Anhang 2
5. Änderung Bebauungsplan
"Hahnenäcker", Möckmühl

Gutachterliche Stellungnahme

BV: Erstellung B-Plan „Hahnenäcker“, 5. Änderung Grundstück ehem. Krankenhaus Möckmühl

Fragestellung: Brandschutztechnische Begutachtung zum B-Plan

Zu bewertender B-Plan „Hahnenäcker“, 5. Änderung, Stand 12.02.2024

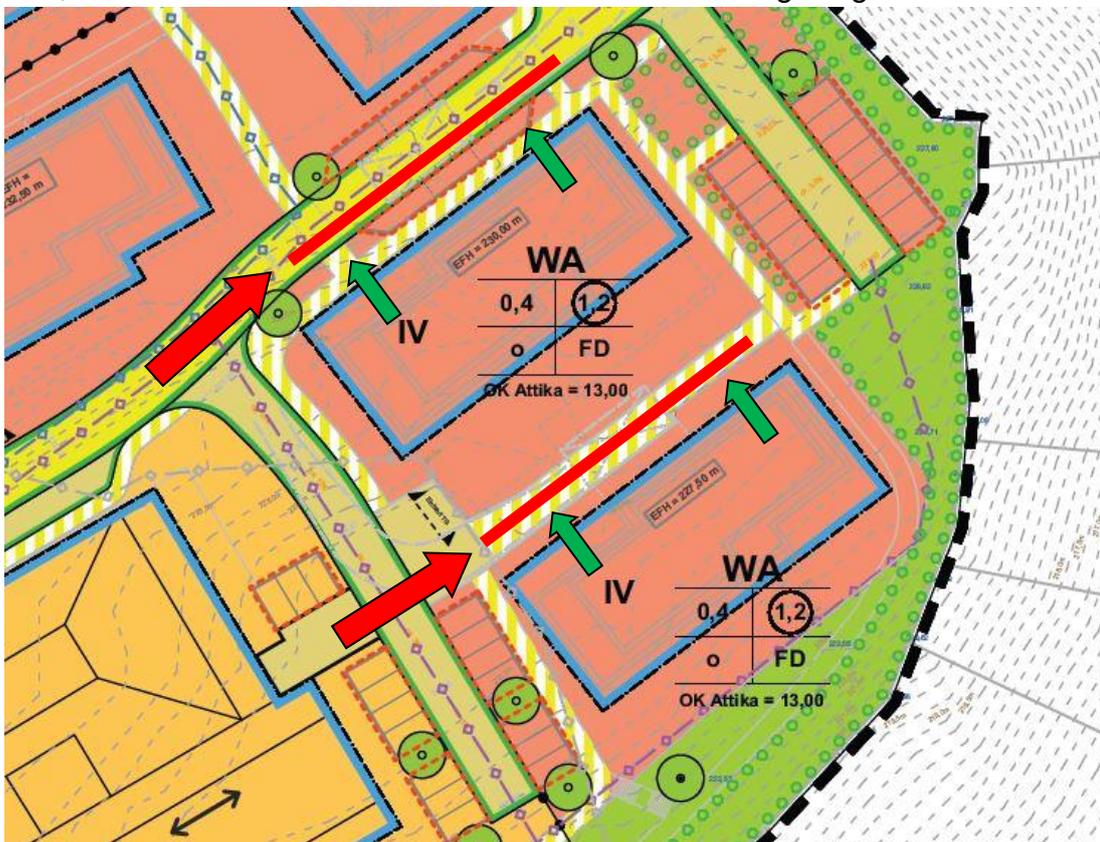
- Die im Plan enthaltenen und teilweise auch bereits vorhandenen Fahrstraßen genügen den Anforderungen der Feuerwehr.
- Das neu überplante Krankenhaus benötigt auch als Pflegeheim aus gutachterlicher Sicht keine vollständige Feuerwehrumfahrung. Die Notausgänge sind allesamt für die Feuerwehr erreichbar. Dieser Fakt wurde am 01.11.2023 nochmals mit dem Kommandanten der Feuerwehr Möckmühl, Herrn Jürgen Weißmann, besprochen und von ihm so bestätigt.
- Im Bereich Wendehammer und hintere Zufahrt Krankenhaus ist auf die Einhaltung der Wendehammer für die Fahrzeuge der Feuerwehr zu achten. Die vorgelegte Planung hält die entsprechenden Radien augenscheinlich vor.

- Die Anleiterbarkeit der 3-Geschosser wird mittels tragbarer Leitern abgesichert, die Anfahrbarkeit ist für alle Gebäude ausreichend gegeben.
- Es wird bei der in der Planung enthaltenen Geschossigkeit von vier Obergeschossen davon ausgegangen, dass sich der Fußboden des obersten Geschosses mehr als 7 m über OK Gelände befindet. Hier ist die Sicherstellung des zweiten Rettungsweges nur noch über die Drehleiter der Feuerwehr möglich, wenn es nicht einen zweiten baulichen Rettungsweg im Gebäude gibt. Hierfür muss eine Anfahrbarkeit der Gebäude (jeder Nutzungseinheit) entsprechend der Richtlinien über Flächen für die Feuerwehr möglich sein. Dies ist entsprechend vorliegender Planung vorab bereits eingepflegt. Es wird bei den beiden IV-Geschossern jeweils die nördliche Seite anfahrbar gestaltet. Bei der späteren Planung der Gebäude muss dies beachtet werden, alternativ sind zwei bauliche Rettungswege vorzuhalten.

Ausschnitt aus dem B-Plan mit Kennzeichnung der möglichen Drehleiternaufstellung

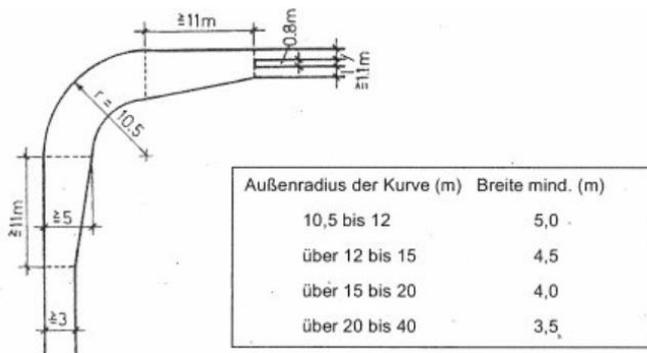
- Die bislang dargestellten Baumstandorte beeinträchtigen nicht die Sicherstellung des abwehrenden Brandschutzes. .
- Bei den Zufahrtsstraßen ist die Richtlinie über Flächen für die Feuerwehr zu beachten. In Baden-Württemberg sind die Anforderungen in der Verwaltungsvorschrift des Ministeriums für Wirtschaft, Arbeit und Wohnungsbau über Flächen für Rettungsgeräte der Feuerwehr auf Grundstücken und Zu-
